RECOURS GRACIEUX

41 Boulevard de la République

Numéro de dossier : PC 092 022 18 00024

Demandeur : SA d'HLM ICF LA SABLIERE

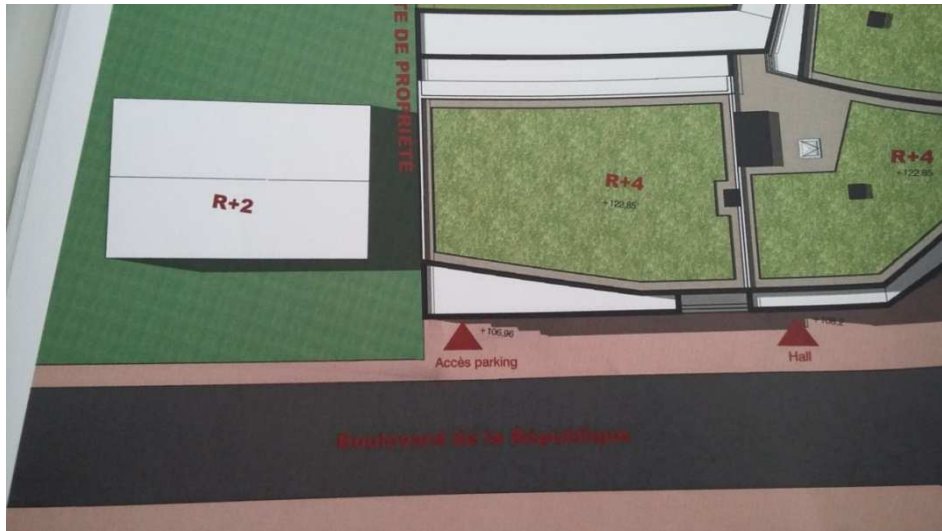
Il faut prendre les plans un par un pour comprendre comment s'intègre ce projet dans l'existant du boulevard.

Le plan de l'étage R+4 est le suivant :

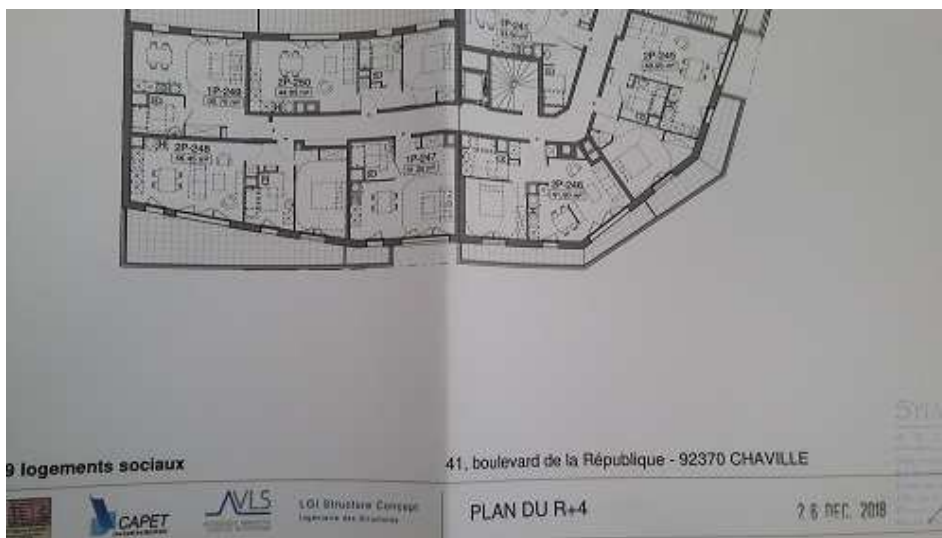
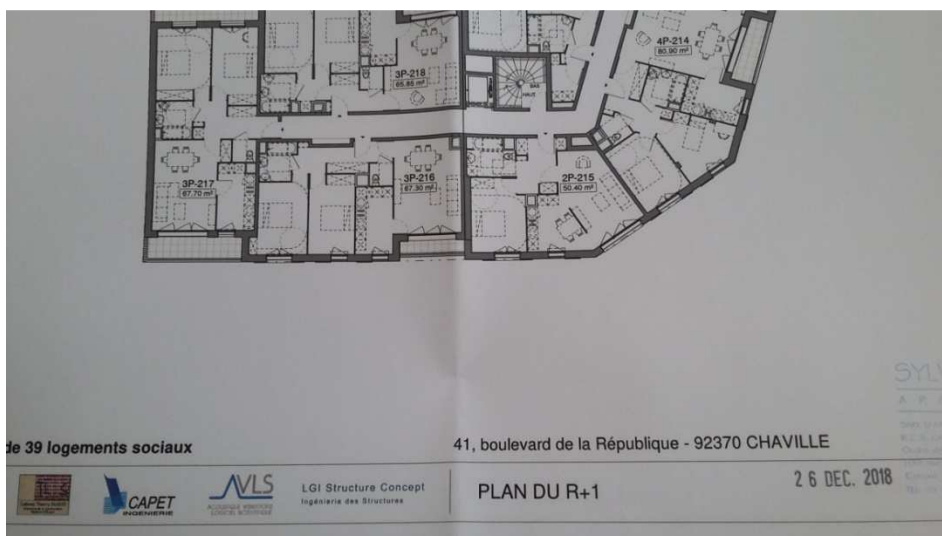
Le R+4 est bien dans la suite du bâtiment du 39 (en R+2) comme le montre le plan suivant.

En effet, le raccordement proposé au R+4 est illusoire car le R+4 du 41 Boulevard de la République est nettement plus élevé (Hmax 16m) que le bâtiment au 39 Boulevard de la République en R+2, comme le montre le plan ci-dessous. Ce qui sera visuellement perceptible en montant le boulevard sera le pignon créé par les niveaux bas (R à R+3) et non le raccordement architectural au R+4, ce qu'aurait montré aisément la perspective d'insertion manquante.

A titre d'exemple, pour les étages inférieurs : le R+1

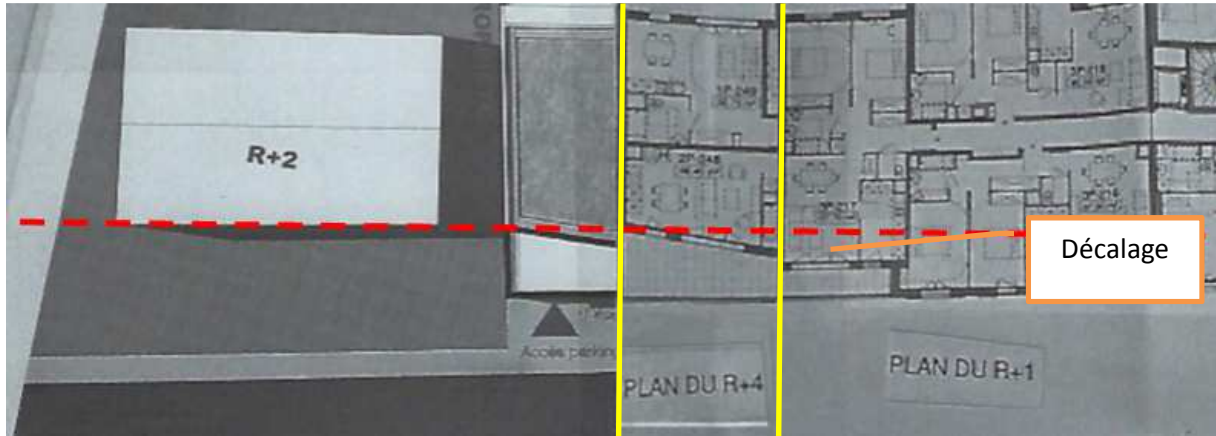
Un montage avec découpes papiers permet de montrer que les étages inférieurs (R à R+3) ne sont pas dans un raccordement avec le 39 du boulevard, même si on ne tient pas compte des loggias.

Mais cela ne peut pas s'apprécier facilement avec les plans du dossier présenté (la jurisprudence est claire sur ce point).

Ce montage permet de montrer que l'appartement du R+1 en limite de copropriété est en décalage avec l'alignement visualisé en rouge. Les étages de R à R+3 sont tous dans le même cas.

- Le 6.1.1 ne nous concerne pas en l'espèce.
- Le 6.1.2 demande un raccordement architectural qui n'est respecté que pour le seul R+4 (dernier étage). Il ne l'est cependant pas pour les étages inférieurs qui créent un nouveau pignon en décalage avec l'alignement qui préside pour le bâtiment proche et l'ensemble du boulevard de la République.

⇒ **Sur ce point l'article 6.1.2 n'est pas respecté. Il s'agit bien de rectifier cette situation qui touche non seulement le voisinage mais également l'harmonie architecturale du boulevard.**
